改善箇所説明図

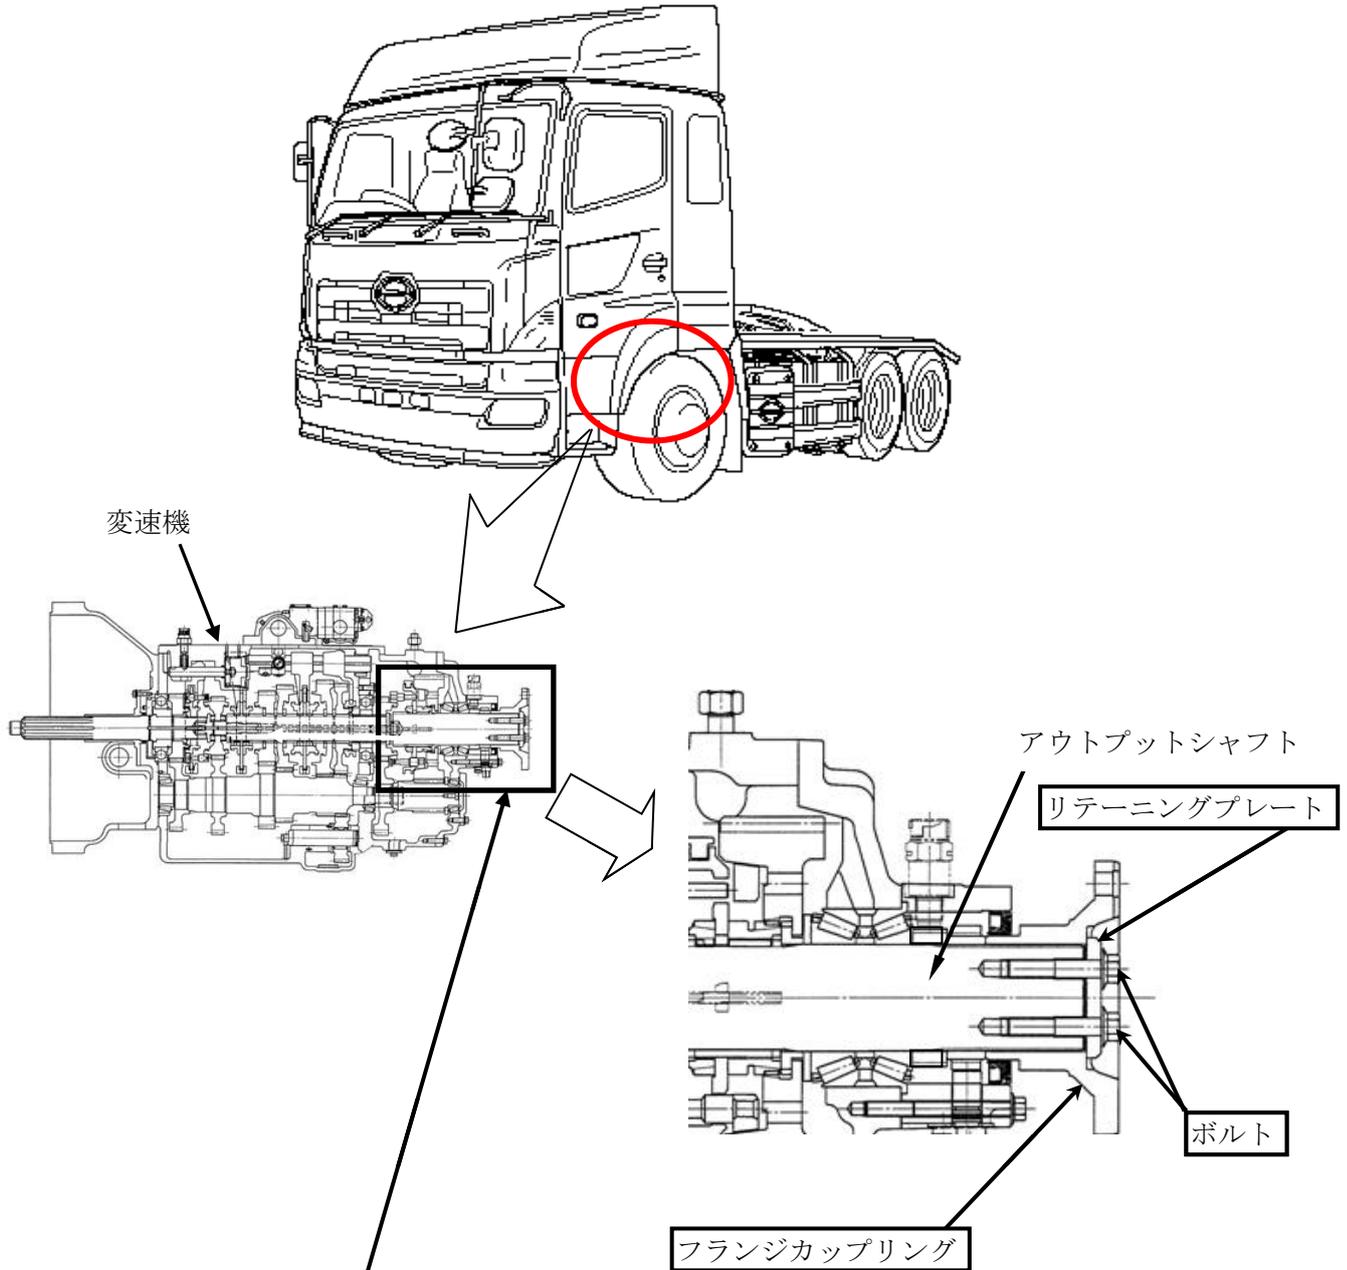
基準不適合発生箇所

16段式変速機を搭載した大型トラックにおいて、変速機のアウトプットシャフトとフランジカップリングのスプラインの嵌合部にガタがあるため、加減速時にフランジカップリング締結ボルトのねじ部に過大な力がかかる。そのため、そのままの状態で使用を続けると、当該ボルトが折損し、最悪の場合、プロペラ

全車両、フランジカップリングとリテーニングプレートを対策品と交換するとともに当該ボルトを新品に交換する。尚、フランジカップリングの供給に時間を要するため、暫定措置としてリテーニングプレート対策品に交換するとともに当該ボルトを新品に交換し、後日フランジカップリングを対策品と交換する。

識別： 暫定対策済み車には、ネームプレートに白色ペイントを塗布する。
恒久対策済み車には、ネームプレートに黄色ペイントを塗布する。
